## ■仕様変更箇所

<変更詳細> (写真: 刻印・外観例)

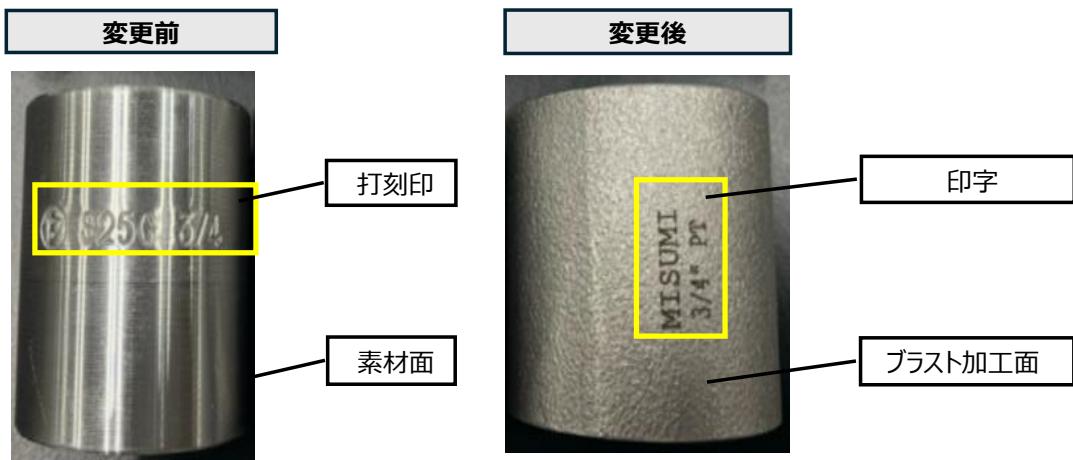
変更内容	TYPE	変更前	変更後
本体材質	SL-SUTPSH SH-SUTPSH SHD-SUTPSH	SUS304	SUS304相当
刻印	全タイプ	一部商品 打刻印	全商品 印字刻印
外観		素材面	ブラスト加工面

材質は相当材となります。機能上の変更はございません。

外観統一の為、ブラスト加工を施しています。機能上の変更はございません。
